Mission régionale d'autorité environnementale

Avis délibéré
sur la mise en compatibilité par déclaration de projet
du plan local d'urbanisme (PLU)
de Beaulieu-sur-Layon (49)

n° : PDL-2023-7054

Extrait du zonage du PLU avant mise en compatibilité du PLU (Source : Résumé non technique)

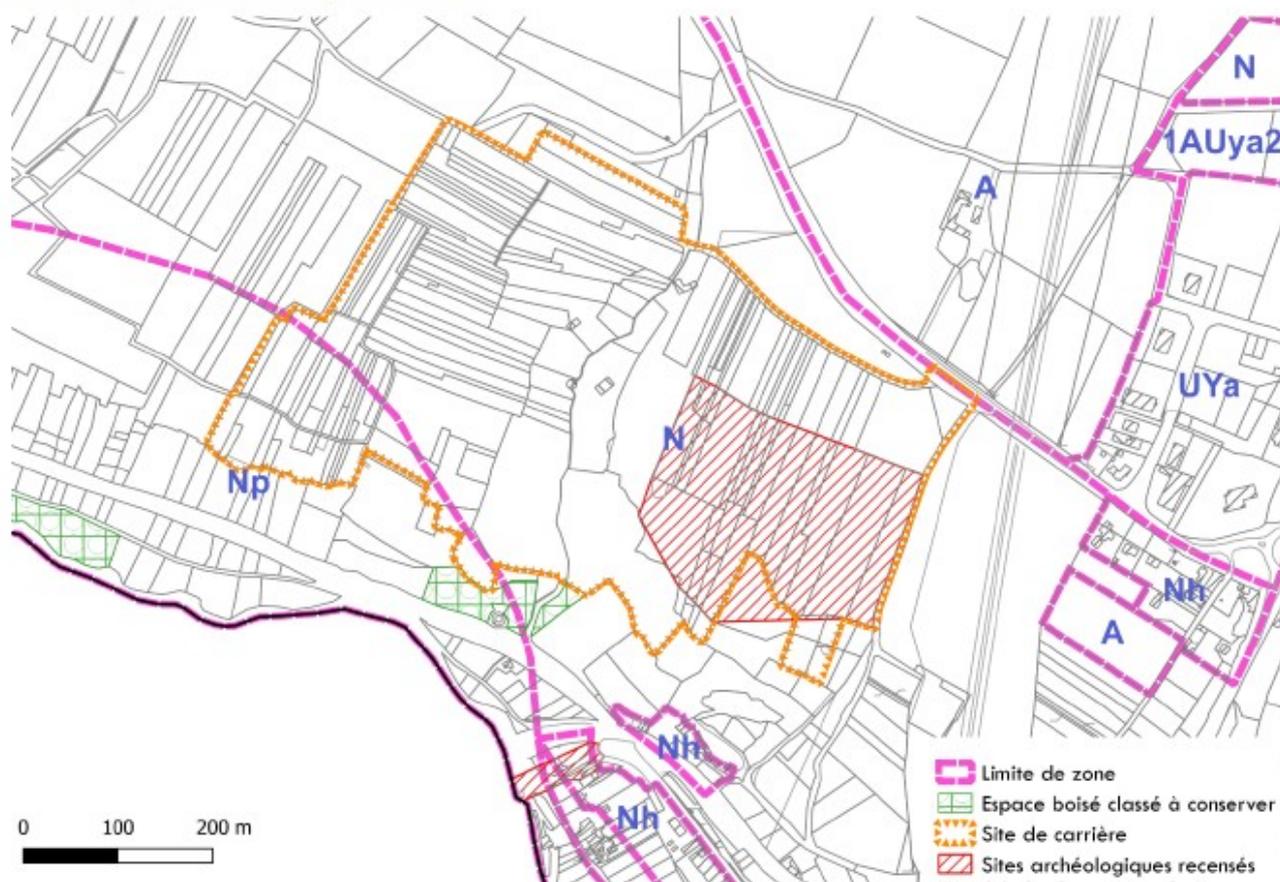
La carrière est située majoritairement en zone naturelle N mais l'extrémité sud-ouest (d'une surface d'environ 2,54 ha) est en zone naturelle Np avec des objectifs de protection de la zone Natura 2000 présente, via un règlement strict interdisant « *toutes les occupations ou utilisations du sol y compris les travaux soumis à autorisation ou approbation administrative au titre de la Loi sur l'eau ou soumis à études ou notices d'impact* ». Ce zonage est incompatible avec l'exploitation d'une carrière.

- la réduction de la zone Np de protection du coteau du Layon, sur la portion concernée par le périmètre de la carrière ;
- l'intégration en zone N des secteurs concernés par la carrière ;
- l'absence de réintégration en secteur Np des parcelles exclues du périmètre, doivent être davantage analysés afin de mieux prendre en compte les impacts potentiels sur les enjeux environnementaux du territoire (voir §2.2 et 3.2).

Evolution du périmètre d'exploitation au regard des périmètres environnementaux (Source : Notice explicative du projet et de son intérêt général)

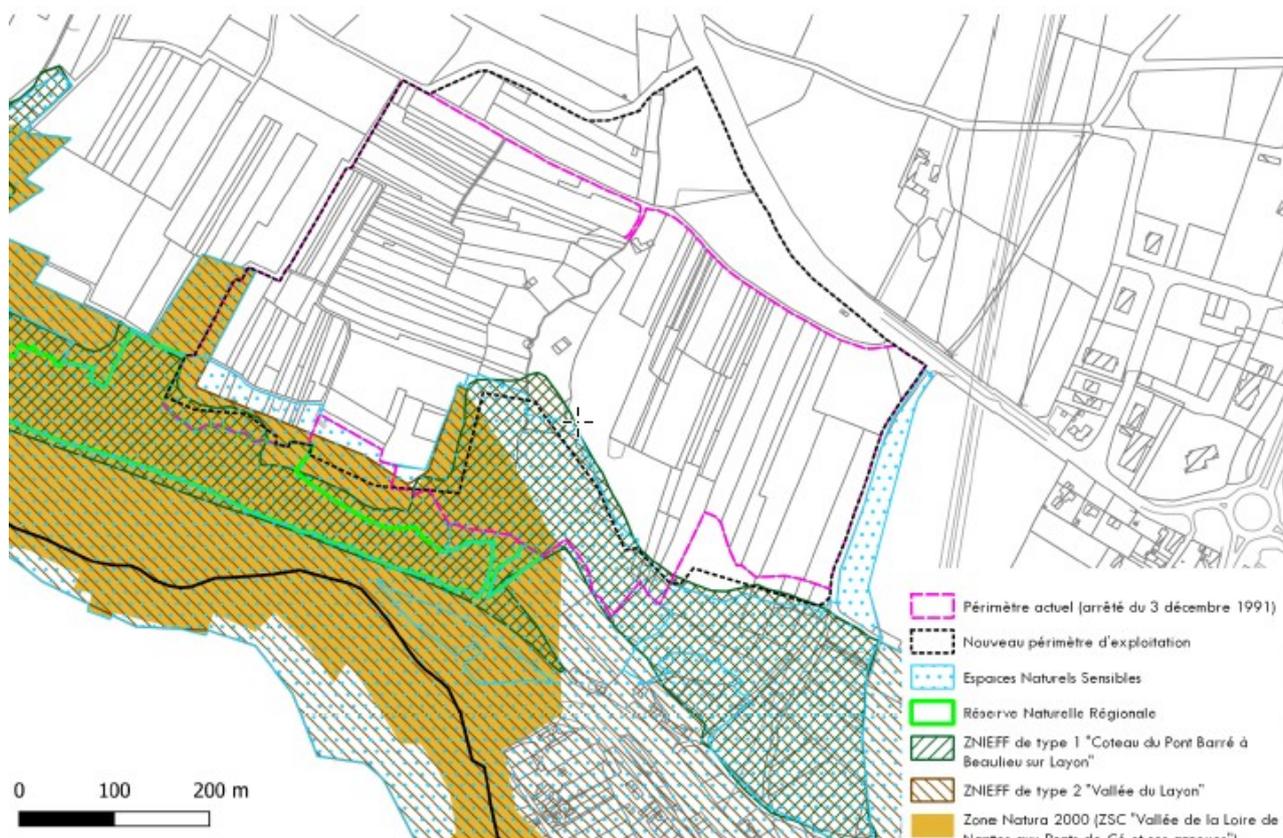
Ainsi, le secteur du site, et en particulier le coteau du Layon, présente une importante sensibilité environnementale (voir la carte ci-dessous) :

Certains secteurs à intégrer à l'emprise de la carrière (mais déjà exploités) au sud-ouest présentent également une grande sensibilité environnementale (présence de nombreux zonages de protection et présence probable d'espèces protégées). Toutefois, les impacts de la MEC sur ces surfaces ne sont pas présentés spécifiquement dans le dossier ni le détail de la démarche ERC menée (voir §2.2).

La modification de la trame « carrière » permet de réduire les surfaces des zonages environnementaux interceptés par le périmètre de carrière du PLU : de 2,88 ha pour la ZNIEFF de type 1 « Coteaux du Pont-Barré à Beaulieu-sur-Layon », de 2,72 ha pour la ZNIEFF de type 2 « Vallée du Layon », de 1,03 ha pour la zone Natura 2000 « Vallée de la Loire de Nantes aux Ponts-de-Cé et ses annexes », de 2,88 et 2,72 ha pour les espaces naturels sensibles « Coteau du Pont-Barré » et « Vallée du Layon ». Toutefois, la MEC du PLU ne prévoit pas de classer ces surfaces en zonage Np, plus protecteur (voir §2.2).

- **préciser les impacts de la mise en compatibilité du PLU sur le secteur sensible au sud-ouest à intégrer à la carrière, ainsi que l'analyse ERC menée ;**
- **justifier l'absence de classement en zonage plus protecteur des parcelles, au sud, exclues du périmètre d'exploitation de la carrière et appartenant pour certaines à un site Natura 2000 ;**
- **justifier davantage l'absence d'impact de la MEC permettant le renouvellement de la carrière sur le site Natura 2000 intercepté par le futur périmètre de cette carrière, en particulier au regard de la présence d'une espèce d'amphibien protégée.**
